NOTA VAN INGEKOMEN ZIENSWIJZEN ONTWERPBESLUIT OMGEVINGSVERGUNNING 2022-020930

Op 2 augustus 2022 heeft het college van burgemeester en wethouders van Goirle een aanvraag ontvangen om een omgevingsvergunning voor het uitvoeren van een maaiveldverlaging op de percelen, kadastraal bekend gemeente Goirle, sectie H nr. 24 en nr. 99 en een maaiveldverhoging op het perceel, kadastraal bekend gemeente Goirle, sectie D nr. 694.

Figuur 2. De percelen weergegeven op de geomorfologische kaart van Nederland (Stiboka/RGD, 1981).

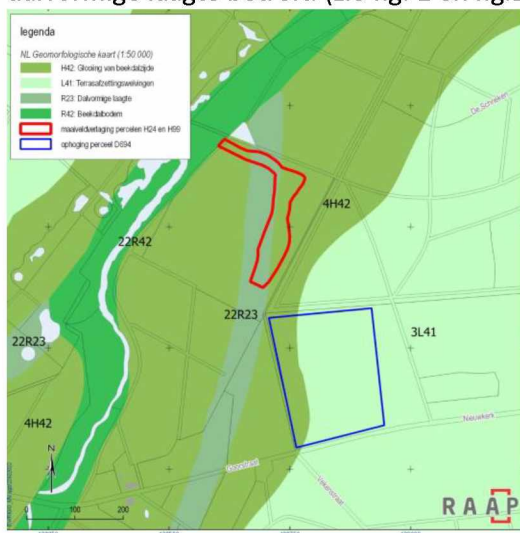
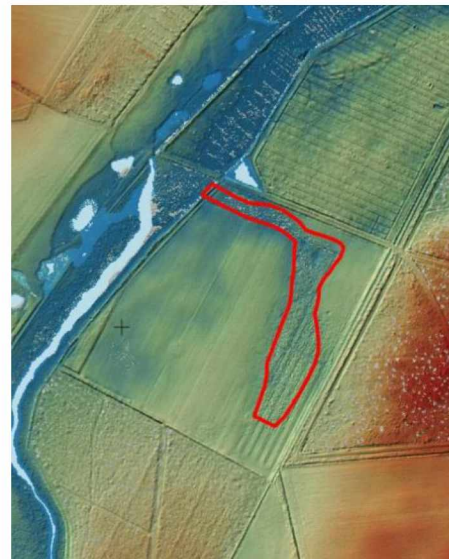
Afgraven is niet toegestaan zie bijlage 1.

Het aardkundige karakter in het gebied mag niet worden aangetast.

Het is niet toegestaan om reliëfverschillen af te graven die samenhangen met te beschermen aardkundige elementen. Echter is hier sprake van het afgraven van een in het verleden opgebracht zanddek, waarmee juist de oorspronkelijke aanwezige aardkundige waarden worden hersteld. Zoals uit de rapporten van RAAP is op te maken is te zien dat hier het oorspronkelijke reliëf juist een dalvormige laagte betreft. (zie fig. 1 en fig.2)

Omdat de geaccepteerde melding ontgroningen inmiddels verlopen is zal in de te verlenen omgevingsvergunning de voorwaarde opgenomen worden dat voordat de werkzaam uitgevoerd mogen worden de aanvrager dient te beschikken over een nieuwe geldige geaccepteerde melding ontgroning. Dit zal als voorschrift in de te verlenen vergunning opgenomen worden.
